2013.04.19	設計チェックによる修正
2013.04.25	施主打合せによる修正

2階平面詳細図

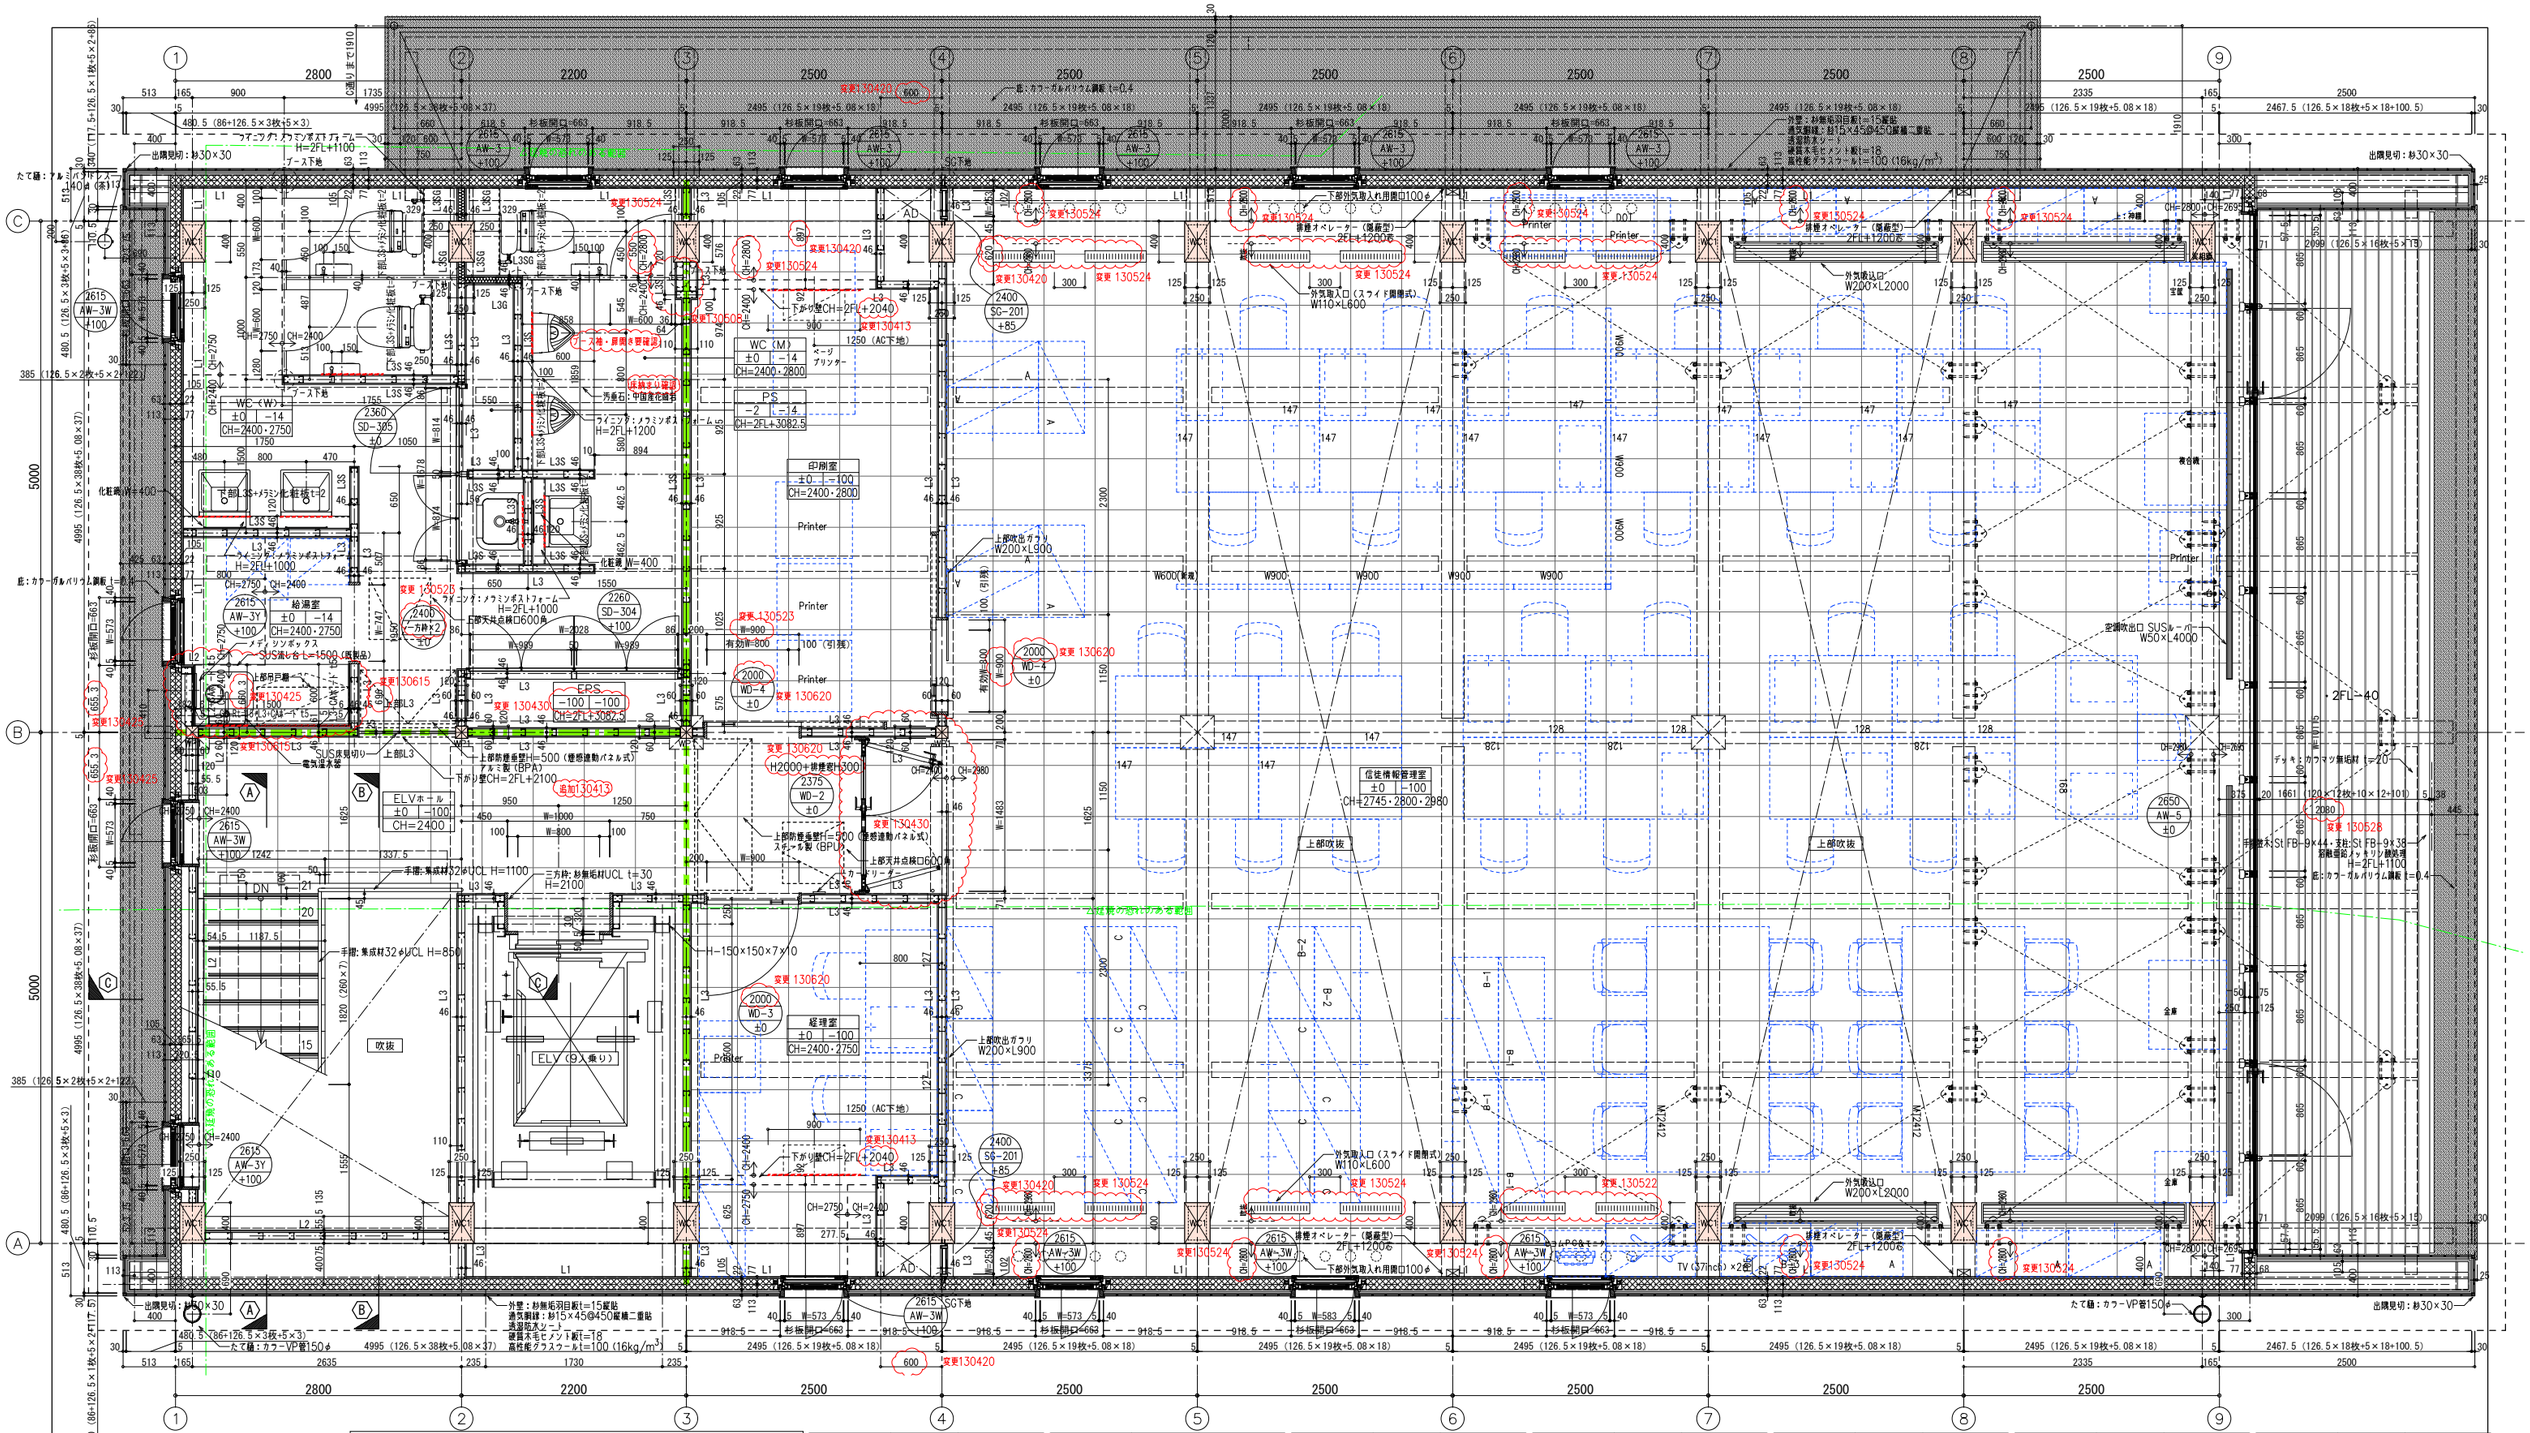
WC	CH=2400	躯体レベル -14 / 仕上レベル ±0
床	仕上	長尺塩ビシート
	下地	WC (M) 汚垂石：中国産花崗岩本磨き
巾木	ソフト巾木 H=60	
	–	
壁	仕上	EP-2・メラミン化粧板（ウイニング部）
	下地	GB-R (F) t=12.5 (+GB-R t=9.5) 下地
天井	仕上	EP-2 天井内GW範囲ご指示願います
	下地	GB-F t=12.5下地
廻縁	塩ビ（コの字型）	
特記	ブース：木目調メラミン化粧合板,大便器手摺YHR600W (TOTO) ウイニング天板：メラミンポストフォーム,化粧幅W=400
